ROMÂNIA
JUDEȚUL SĂLAJ
CONSILIUL JUDEȚEAN

Nr. 988 din 29.01.2014

CLARIFICARE LA DOCUMENTATIA DE ATRIBUIRE ANEXATA ANUNTULUI DE PARTICIPARE NUMARUL 147775 DIN 08.11.2013 PUBLICAT IN SEAP PENTRU PROCEDURA DE ATRIBUIRE A CONTRACTULUI DE ACIIZITIE PUBLICA AVAND CA OBIECT: "LUCRARI DE CONSTRUCTII IN CADRUL INVESTITIEI CIRCUITUL CASTRELOR ROMANE DIN JUDEȚUL SALAJ"

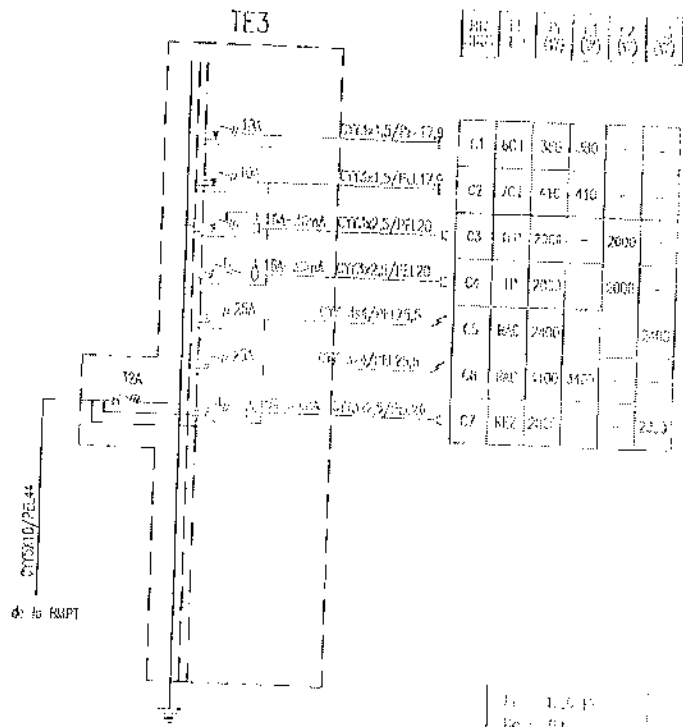
4. Vă solicităm să postați planșele E07 și E08 la care se face referire în răspunsurile 5 și 7 din clarificarea 30/21.01.2014.

Considerăm că datele tehnice postate în SEAP sunt suficiente pentru întocmirea ofertei, dar la solicitarea dumneavoastră expresă atașăm planșele solicitate.
